Doel overleg:

Informereren ontwerpstatus en opgaven na VO SP en SO OR fase. Toewerkend naar uitwerking stedenbouwkundig plan voor de Lingeoevers. Hierbij is het voor dit overleg van belang dat de gewenste verbinding tussen de Lingewijk en de Lingeoevers in de vorm van een tunnel door de Arkelsedijk met alle bijkomstigheden nader bekeken wordt.

Update ontwerp werkzaamheden Rijnboutt

Doorsnede profiel ter hoogte van tunnel doorgang Lingewijk- Lingoevers.

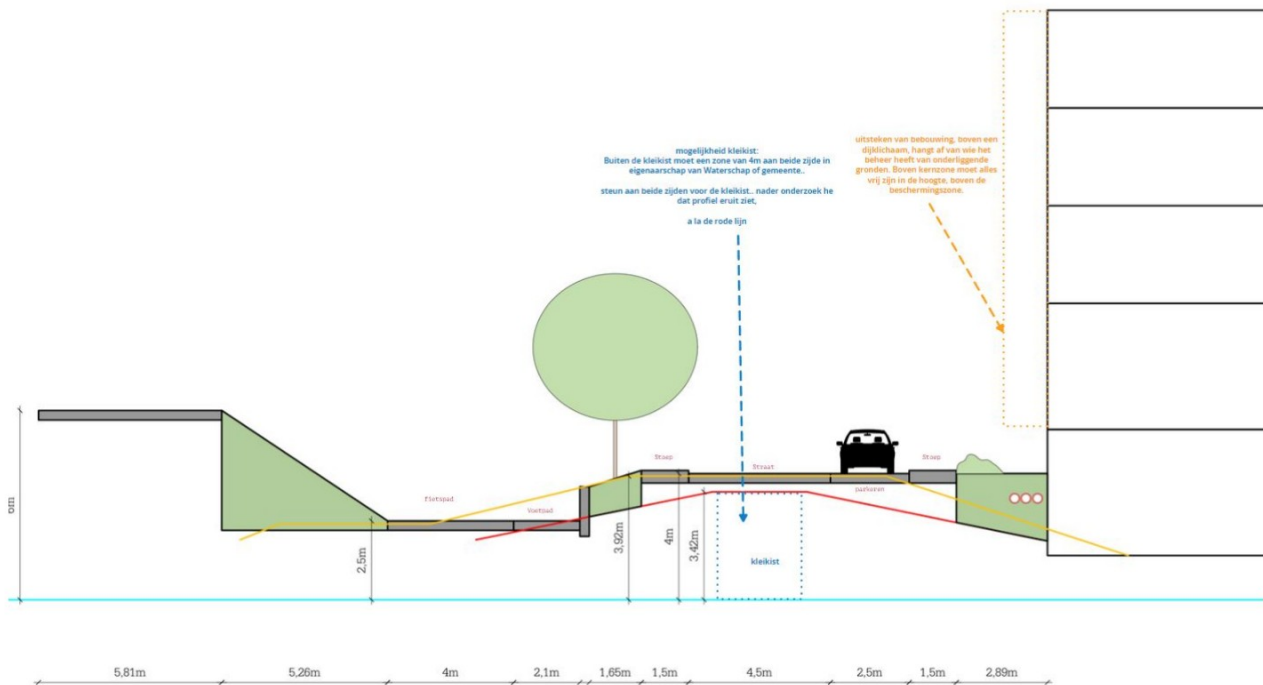
■ Inpassingen kabels en leidingen wordt maatwerk, want inpassing van het standaard profiel wat normaliter onder de straat en stoep ligt is niet mogelijk. Nader onderzoek naar inpassing, gronddekking, waar welke leidingen kunnen liggen, en hoe de gebouwen hierop aansluiten. Situatie is niet overal gelijk. Daar waar de waterkering verlegd wordt is de situatie anders dan waar dit niet gebeurt.

■ Het traditionele leggerprofiel is nu ingetekend. Er zouden andere opties voor het maken van een waterkerend element mogelijk zijn. **Bijvoorbeeld een technische oplossing, een kleikist.** Dit is een rechthoekig element van circa 3m breed.

- Er moet met de uitwerking gekeken worden naar positie kernzonde, fundering van de weg, ruimte voor inpassing kabels en leidingen. Schuiven van de kist in de “werkruimte” die dit profiel geeft.
 - Er kan een extra folie worden opgenomen bij dit soort kering in de langsrichting en in de wegfundering om water te weren.
 - Er moet rekening worden gehouden met de nodige gronddekking op de kist
 - Er is een restzettingseis die moet worden ingetekend
- Ook is een Kunststof damwand een mogelijkheid als waterkerend element. (voorbeeld is Pro Lock in Gemeente Overbetuwe). Voordelen hiervan kunnen zijn:
- dat het een minder dure oplossing is dan staal,
 - er zijn geen dwarskrachten zoals bij een verholten waterkering,
 - Qua lengte is het geen dwangpunt en het inbrengen zou goed moeten lukken.
 - Voordelen inpassing kabels en leidingen.
 - hiermee: risico's mijden door functies te scheiden.

■ Is het ophogen van de legger tot en met Beschermingszone een optie? Er wordt dan vooraan meer geïnvesteerd in de toekomstige situatie. Dit is een voorbereiding op iets wat later toch moet gebeuren. Onderzoek hiernaar is wenselijk.

- Hierbij zal de weg hoger komen te liggen, ophogen maaiveld van de Lingeoever voor het gedeelte tussen Arkelsedijk en de bebouwing is hiermee een optie. Wat betekent dit voor het plan?
- ■ De kosten voor aanleg zullen duurder zijn bij een kleikist of kunststof damwand maar qua beheer waarschijnlijk niet veel meer zijn ten opzichte van een standaard legger.

■ een kernzone moet altijd in eigendom zijn van een overheidsinstantie, dit hoeft niet wat betreft de beschermingszone.

1. Standaard legger met maaiveldhoogte +4m NAP
2. Standaard legger met Maaiveldhoogte + 4,5m NAP

3. Kleikist met Maaiveldhoogte + 4m NAP, zonder beschermingszone bij te verplaatsen deel legger
4. Kleikist met Maaiveldhoogte + 4,5 m NAP, met beschermingszone bij te verplaatsen deel legger
5. Kunststof damwand met Maaiveldhoogte + 4 m NAP, zonder beschermingszone bij te verplaatsen deel legger
6. Kunststof damwand met Maaiveldhoogte + 4,5 m NAP, met beschermingszone bij te verplaatsen deel legger

- een ophoging van het gebied een optie mag zijn, (MB checken)
- het fietspad van tunnel tot bovenkant Arkelsedijk moet worden meegenomen, max 3% hellingspercentage,
- Het voetpad toegankelijk moet zijn voor alle typen voetgangers, eisen nader te onderzoeken (G-RB)
